## Driftsundersøkelse av renseanlegg

Akershus

del 2

15. november 1978

Interiør: Nærbilde av sil.

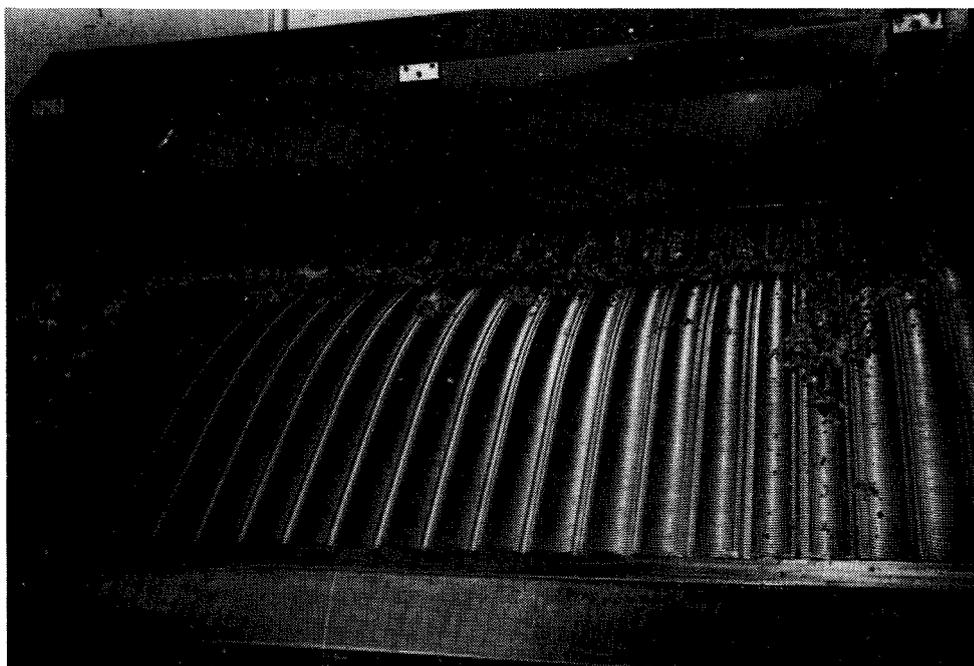
Pkt. 2: Fordeling av vannet over silflaten er ujevn - dette gir dårlig avskilling av silgods. Det automatiske spylesystemet klarer ikke å holde silen ren. Pkt. 3: Kvernen har for liten kapasitet og dette gir oppstuvning i målerenna og dermed feil resultat på vannføringsmåler. Pkt. 16: Kjemikaliedosering var mye for lav ved besøket - den ble stilt opp til ca. dobbelt verdi. Pkt. 18: Flokkuleringskammer mangler. Pkt. 23: Vannføringsmåler viste feil på grunn av oppstuvning i kanalen. Pkt. 27: Vanskelig og farlig adkomst for renhold rundt sedimenteringsbasseng.

Interiør: Store mengder flyteslam som holdes tilbake av flyteslamskjerm.

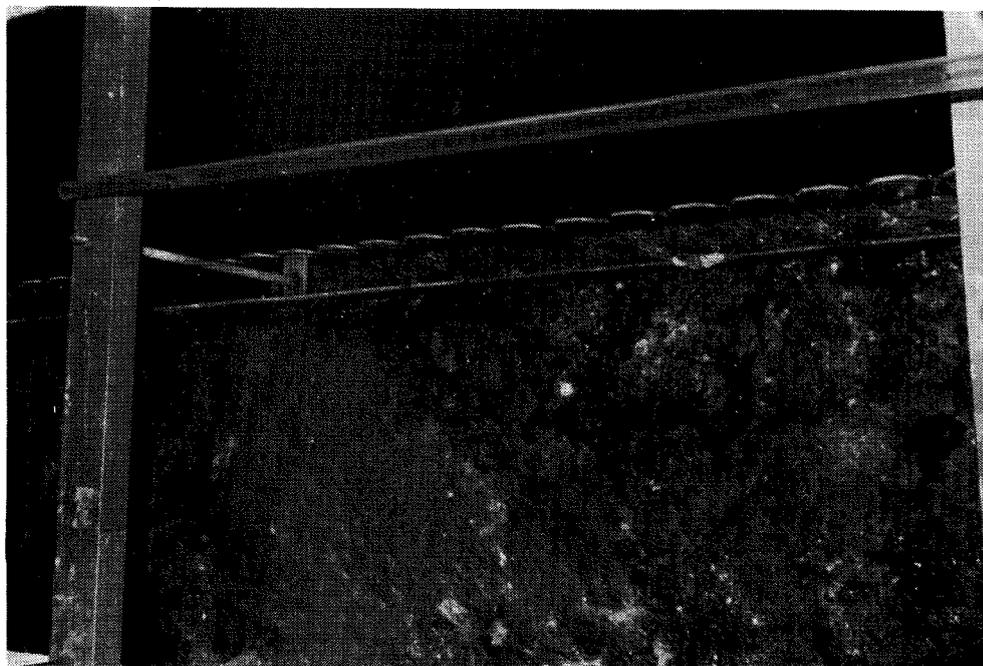
For å sikre en rimelig drift av dette anlegget må det bygges overløp slik at en unngår slamtap. Driftsskjema må også føres nøyaktig og det er påkrevet med måleoverløp slik at vannføringen kan kontrolleres.

Interiør: Sedimenteringsbassenget mangler flyteslamskjerm.

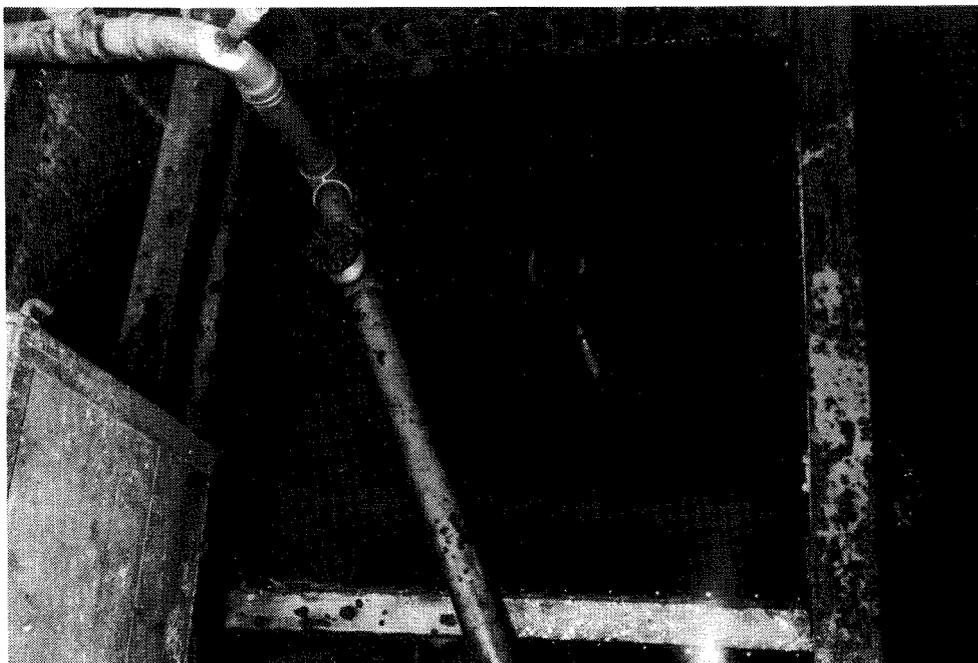
KOMMENTARER									
1. Det var noe sedimentert materiale i overløpet (sideoverløp). 9. For å sikre driften bør det være to blåsemaskiner ved biologiske anlegg. 12. Flyteslamskjerm mangler. 14. Returslamstrømmen er ikke mulig å måle. 43. Driftsinstruks mangler 44. Driftsskjema er mangelfullt ført.

Det bør installeres flyteslamskjerm foran overløpsrennene, og blåsemaskinen dupleres.

Interiør. En ser innløpsrøret, doseringsledning for aluminiumsulfat og omrøring ved luftinnblåsning.

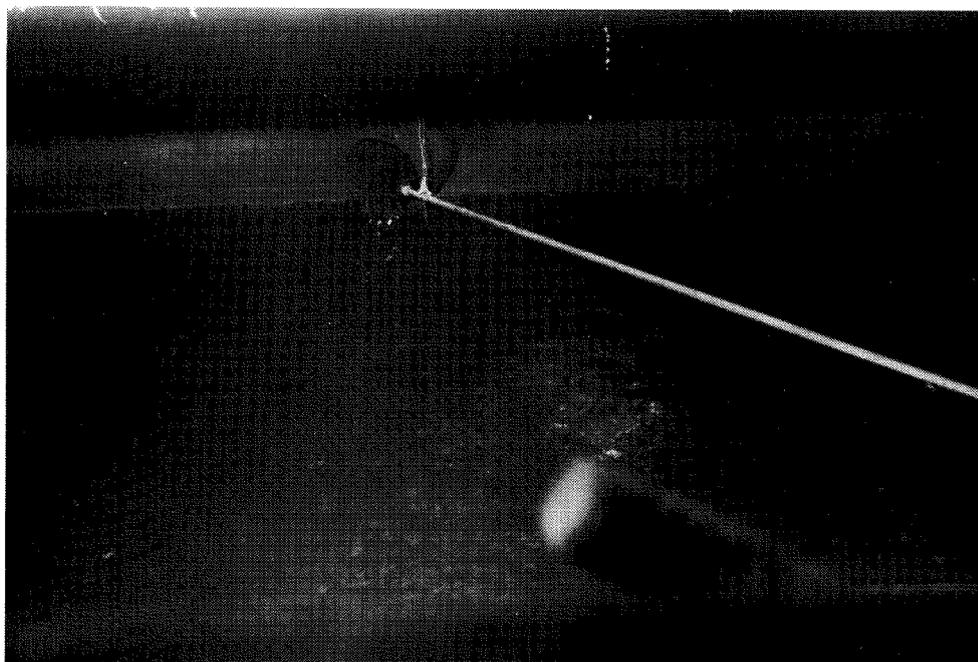
KOMMENTARER									
<p>16. Kjemikaliedosering er konstant, men kobles automatisk ut ved lav belastning, 2 ggr/døgn. 17. Al-sulfat tilsettes midt i første kammer, omrøring ikke tilfredsstillende med luftinnblåsning. 18. Kompressoren var ute av drift v. besøk pga fundamentsvikt. 23. Det manglet måleprofil for vannføringsmåling. 25. Vannforsyningen består av cisterne for takvann, således er det ikke spylevann for renhold.</p>

For å få øket virkning av kjemikalieene foreslår vi følgende. Det bygges en egen innløpskasse med rørverk, og **Al-sulfat** doseres til avløpsvannet i denne kassen. Som forholdene er i dag har en ingen vesentlig oppbygging av fnokker slik at en tilsynelatende tilstrekkelig kjemikalie mengde gir lav rensegrad. Dette fremgår med stor tydelighet av analyseresultatene - det er god reduksjon av oppløst fosfor, men avskilling av suspendert stoff og dermed partikulært fosfor er dårlig. Det gode siktedypet viser sammen med kjemiske analyser at den hydrauliske belastningen er moderat og forurensningsmengdene lave slik at den dårlige fosforfjerningen faktisk skyldes dårlig flokkulering.

Nærbilde som viser lufting rundt overløpsrennen for å hindre isdannelse.

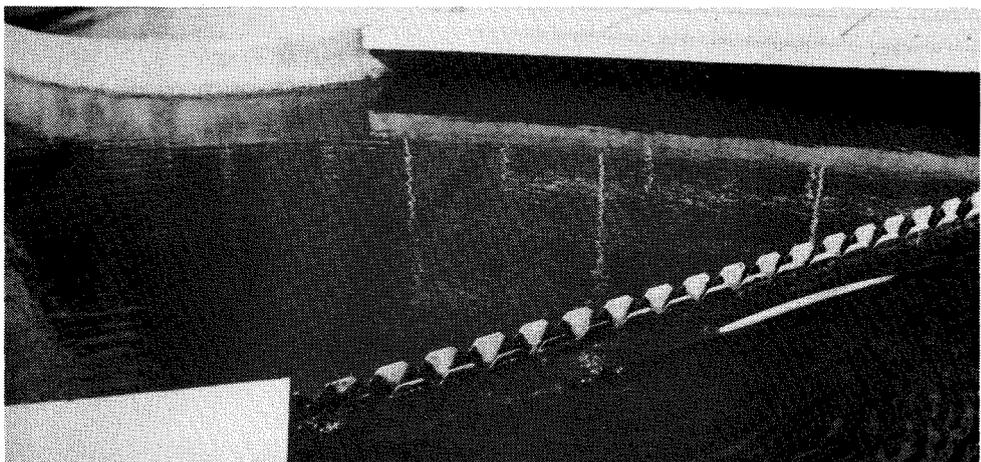
På grunn av frostproblemer har en måttet montere lufting langs overløpsrennene i ettersedimenteringsbassenget. Dette ser ut til å virke etter sin hensikt.

Finstad renseanlegg: Sedimenteringsbassenget med innløpsarrangement.

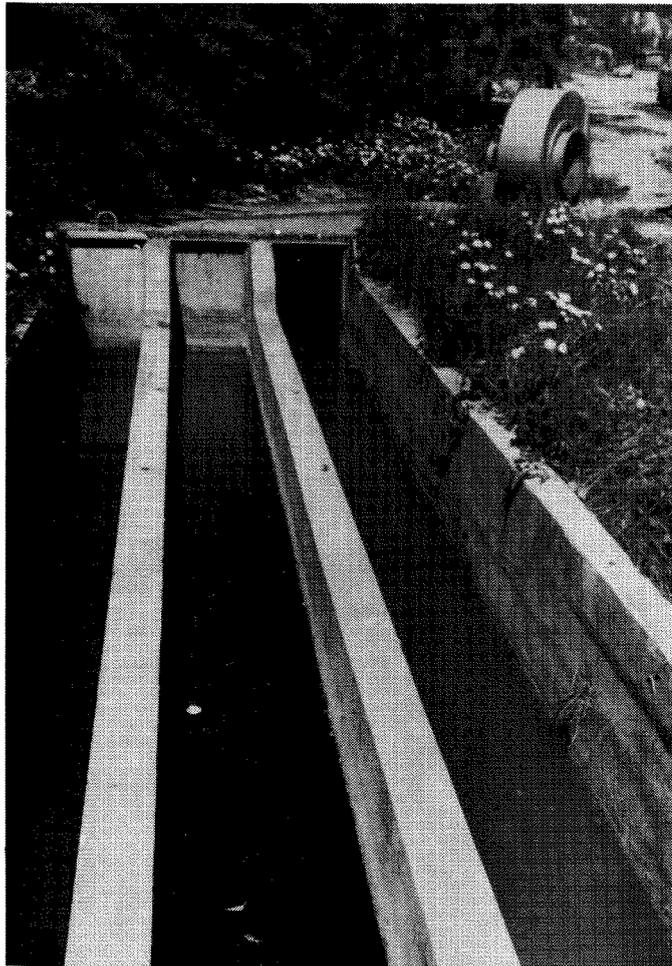
Den feil som sannsynligvis gir størst utslag er innløpsarrangementet i sedimenteringsbassenget. Det består av et sentrumsrør og umiddelbart under dette en kon støpt i betong. Denne er ment å fordele vannet jevnt over bassenget. På grunn av ugunstig hellingsvinkel og trolig ujevn betongoverflate blir slam hengende her og en får kortslutningsstrømmer. Det fremgår av bilde at det er turbulent strømming rundt innløpsrøret. Denne betongkon anbefales fjernet, da bassenget vil funksjonere bedre uten den.

Finstad renseanlegg skal snart nedlegges så en vidtgående oppussing av anlegget er lite aktuelt. For å oppnå tilfredsstillende forhold inntil nedleggelse anbefales å rette tiltak mot ovenstående.

Interiør med innløpskasse: Rist mangler.

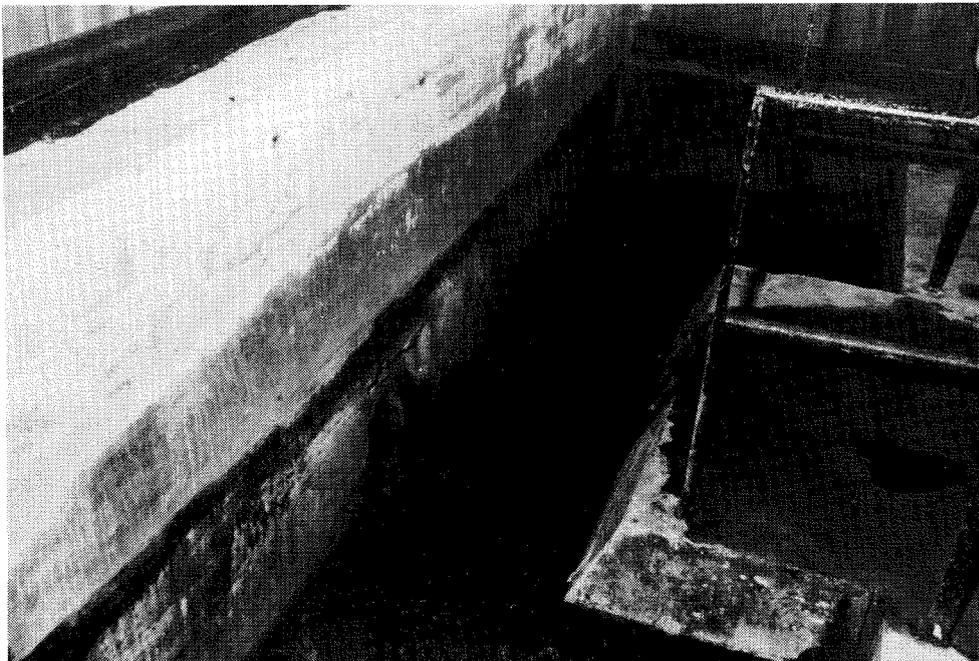
Anleggsdiagnosen påpeker en del feil som kan ha avgjørende innflytelse på rensesultatet nemlig rist som er ute av drift og anaerobe avsetninger i innløpsrennen, mangel på flyteslamskjermer foran overløpsrenner og skjeve utløpsrenner.
